FAQ-Nummer – 12-006

Brandschutzvorschriften VKF, Ausgabe 2015

Vorschrift: 12-15 Brandverhütung und organisatorischer Brandschutz

Thema: Verwenden von Parkhäusern

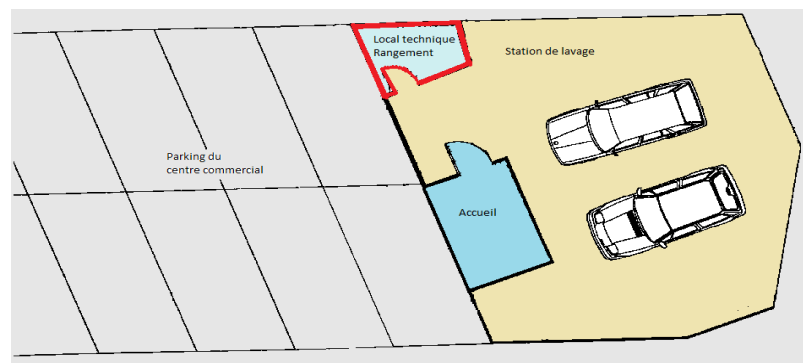
Immer mehr sind wir mit dem Ausbau von manuellen Autowaschanlagen in öffentlichen Parkhäusern - häufig auf dem Parking von Einkaufszentren - konfrontiert.

Die in solchen Waschanlagen angebotenen Leistungen betreffen üblicherweise nur den optischen Aspekt und die Fahrzeugreinigung: Innen-/ Aussenhandwäsche, Beschichtungspflege (Leder, Politur, Rostschutz...). Die untenstehende Zeichnung zeigt ein typisches Beispiel.

- 1) Müssen diese Waschanlagen gegenüber dem restlichen Teil des Parkhauses Brandabschnitte bilden?
- 2) Müssen diese Waschanlagen direkt mit einem Fluchtweg verbunden sein?

Keine separate Abtrennung notwendig für Waschanlage. Separate Abtrennung für Lager notwendig inkl. Fluchtweg (siehe auch FAQ 16-005). Zu beachten sind insbesondere Vorgaben des Arbeitsrechtes.
